9. 流体関連振動

とりまとめ：石原 孟（東京大学）

論文題目：“風洞実験と数値計算による二箱桁断面の非定常空気力に関する研究”

補足図1 三角形フェアリング付き二箱桁断面

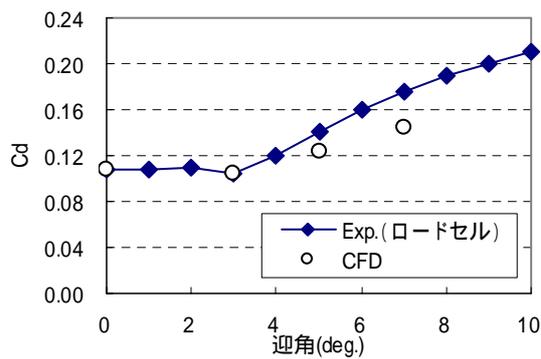
- (1) 静的空気力係数は検討されたのでしょうか。±2°までは合うがそれ以上では少し外れるが，その理由を教えてください。特に迎角が小さい角度において検討をされたのでしょうか。
- (2) 迎角が大きくなると風洞実験と差が生じるとのことであるが，それは検討されたのでしょうか。

回答：発表時に返答した静的空気力係数の特性は，補足図1に示す両端部に三角形フェアリングを有した二箱桁断面に関するものでした。論文中の形状に関する静的空気力係数の検討は行っていません。補足図1の断面の三分力試験と数値解析の結果を補足図2に示します。細かい迎角のピッチでの検討は行っていませんが，概ね迎角 0 度，+3 度

では両者はよく一致しています。しかしながら、+5度、+7度では、特に揚力係数及び空力モーメント係数の傾向が異なる事がわかります。これらの原因については、今後、表面圧力の計測を実施し、明らかにしたいと考えています。
